BOLLETTINO - BULLETIN

TECNICO • TECHNICAL	●	GRUPPO • GROUP	6
RICAMBI • SPARE PARTS	●	NR • NO	091
INFORMAZIONI • INFORMATION		DATA • DATE	11-13

MODELS: Olive shaker SO 5500 Ergo

SUBJECT: AV-mount handle assy

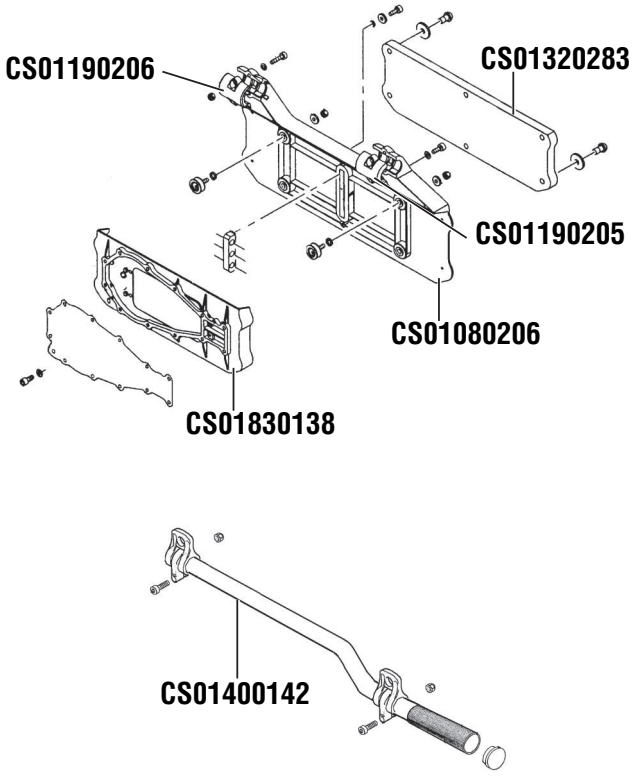
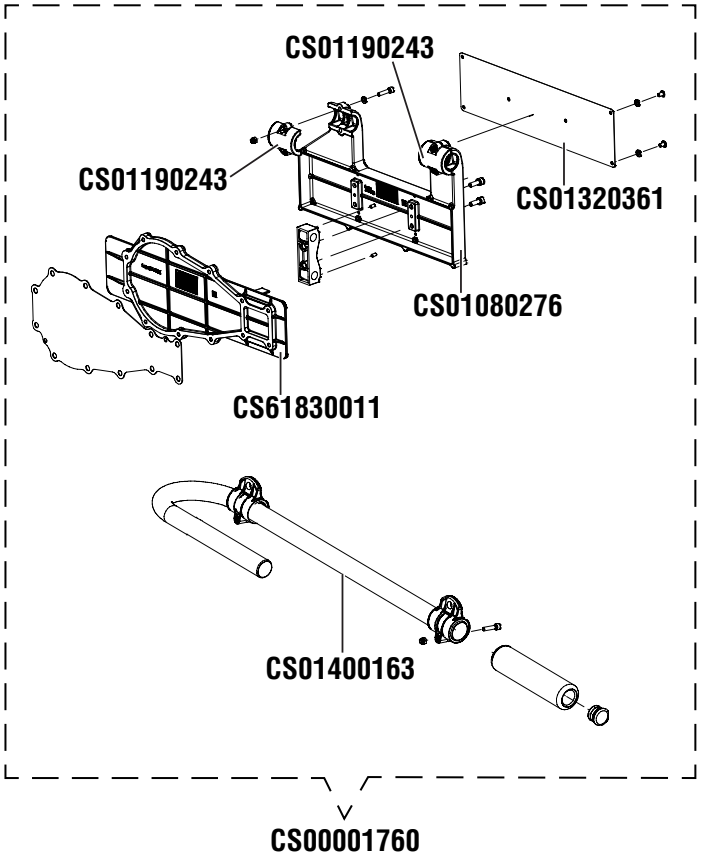
DESCRIPTION: To improve the machine confort a new AV-mount handle assy has been introduced

INTERCHANGEABILITY: Single parts, no. Yes, by using the spare parts kit CS00001760 created for pre-modified machines with SN prefix 197

PARTS AVAILABILITY: All pre-modified parts will continue to be available, except for the cover p/n CS01830138, support p/n CS01080206 and side protection p/n CS01320283 that are supplied until end of stock

SUBJECT: AV-mount handle assy

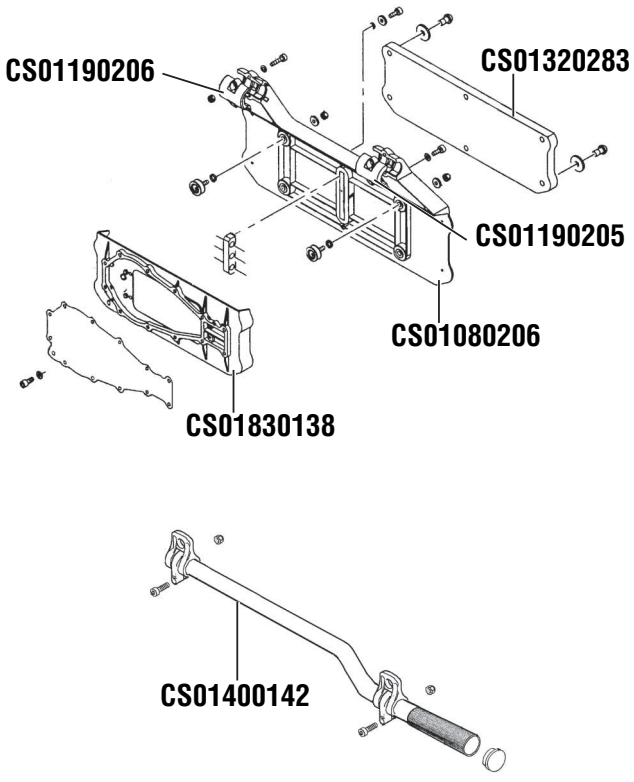
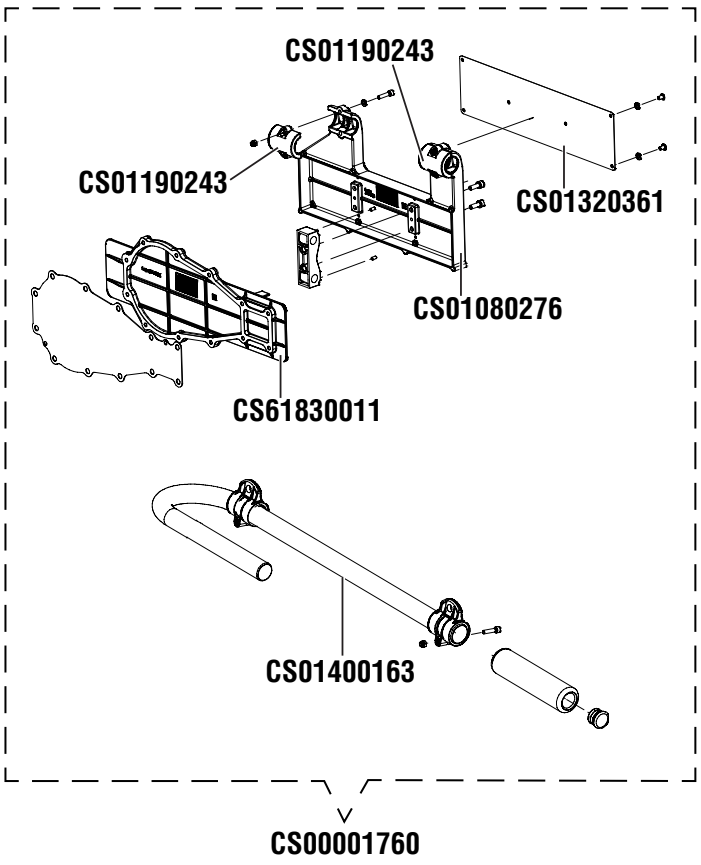
DESCRIPTION: To improve the machine confort a new AV-mount handle assy has been introduced

INTERCHANGEABILITY: Single parts, no. Yes, by using the spare parts kit CS00001760 created for pre-modified machines with SN prefix 197

PARTS AVAILABILITY: All pre-modified parts will continue to be available, except for the cover p/n CS01830138, support p/n CS01080206 and side protection p/n CS01320283 that are supplied until end of stock

SUBJECT: AV-mount handle assy

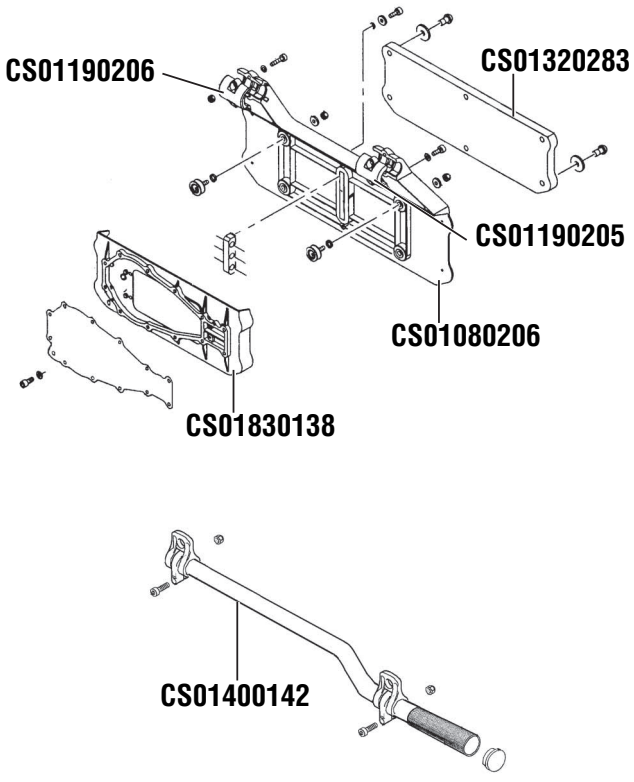
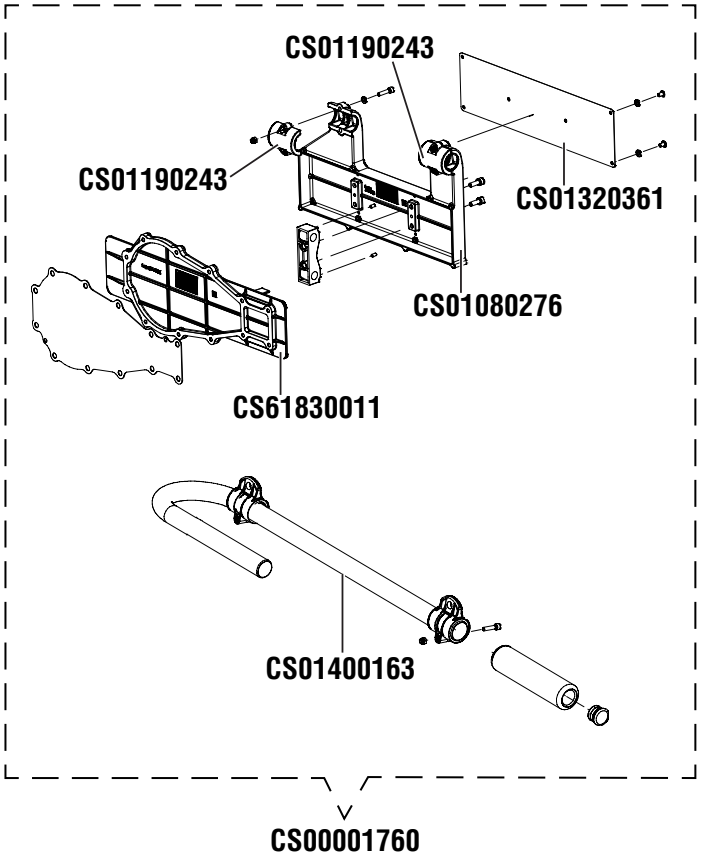
DESCRIPTION: To improve the machine confort a new AV-mount handle assy has been introduced

INTERCHANGEABILITY: Single parts, no. Yes, by using the spare parts kit CS00001760 created for pre-modified machines with SN prefix 197

PARTS AVAILABILITY: All pre-modified parts will continue to be available, except for the cover p/n CS01830138, support p/n CS01080206 and side protection p/n CS01320283 that are supplied until end of stock

SUBJECT: AV-mount handle assy

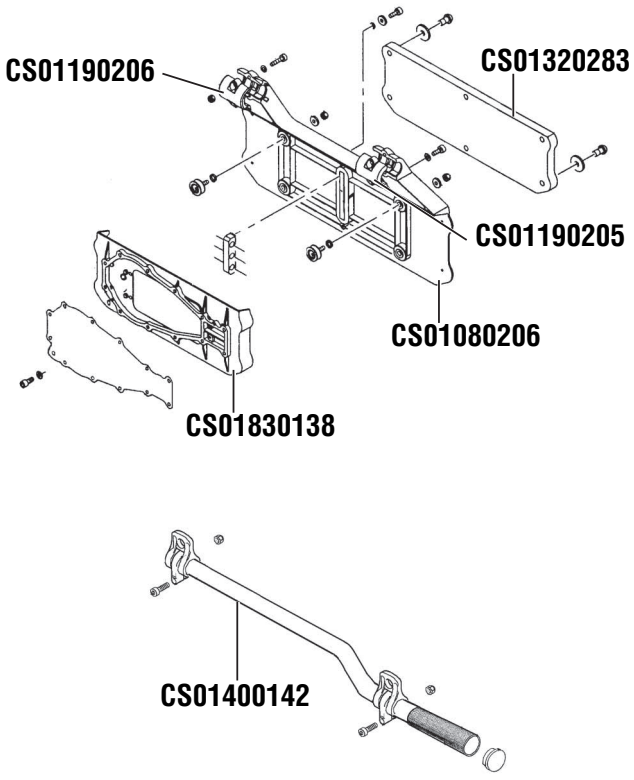
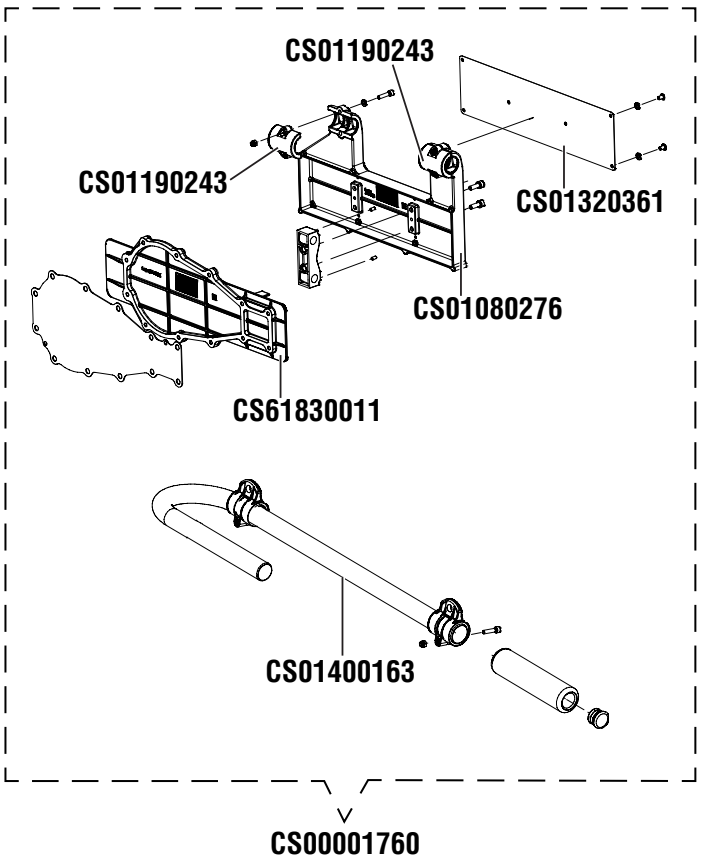
DESCRIPTION: To improve the machine confort a new AV-mount handle assy has been introduced

INTERCHANGEABILITY: Single parts, no. Yes, by using the spare parts kit CS00001760 created for pre-modified machines with SN prefix 197

PARTS AVAILABILITY: All pre-modified parts will continue to be available, except for the cover p/n CS01830138, support p/n CS01080206 and side protection p/n CS01320283 that are supplied until end of stock

SUBJECT: AV-mount handle assy

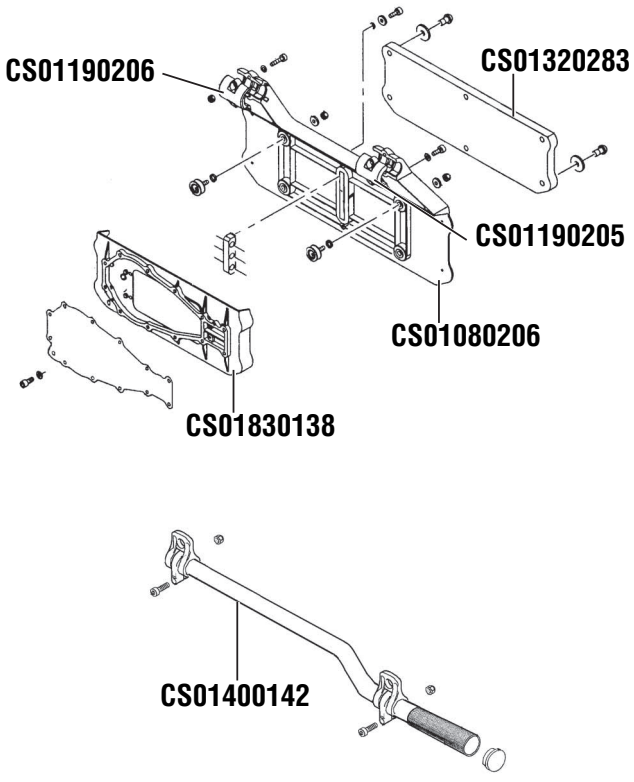
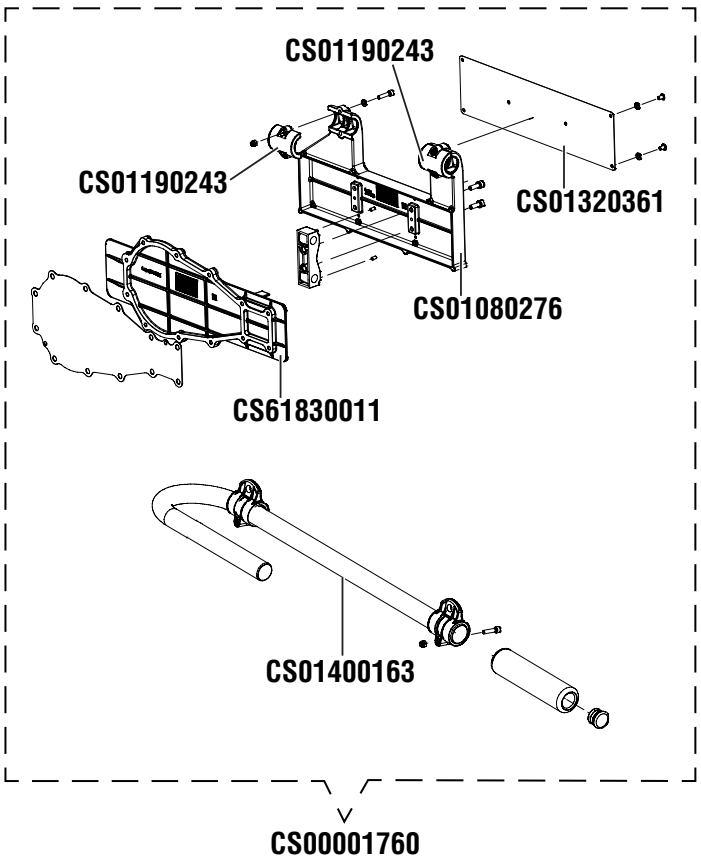
DESCRIPTION: To improve the machine confort a new AV-mount handle assy has been introduced

INTERCHANGEABILITY: Single parts, no. Yes, by using the spare parts kit CS00001760 created for pre-modified machines with SN prefix 197

PARTS AVAILABILITY: All pre-modified parts will continue to be available, except for the cover p/n CS01830138, support p/n CS01080206 and side protection p/n CS01320283 that are supplied until end of stock

SUBJECT: AV-mount handle assy

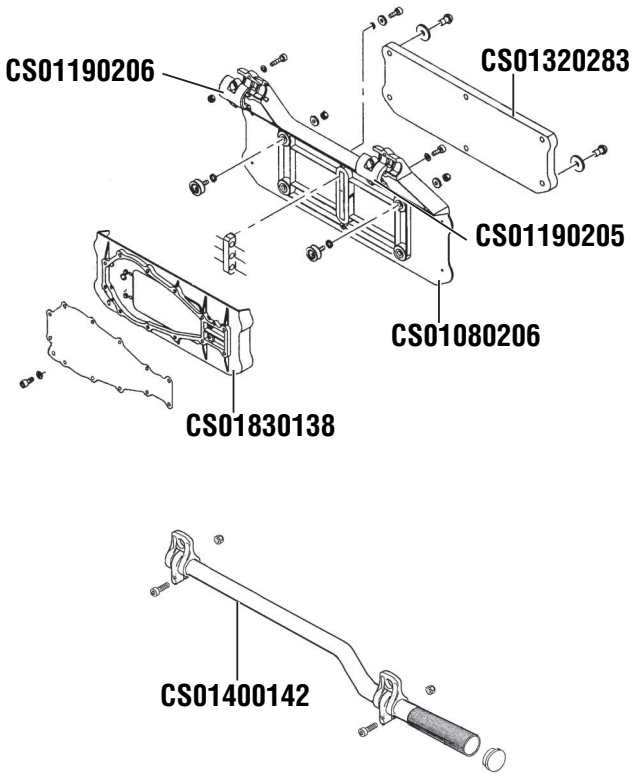
DESCRIPTION: To improve the machine confort a new AV-mount handle assy has been introduced

INTERCHANGEABILITY: Single parts, no. Yes, by using the spare parts kit CS00001760 created for pre-modified machines with SN prefix 197

PARTS AVAILABILITY: All pre-modified parts will continue to be available, except for the cover p/n CS01830138, support p/n CS01080206 and side protection p/n CS01320283 that are supplied until end of stock
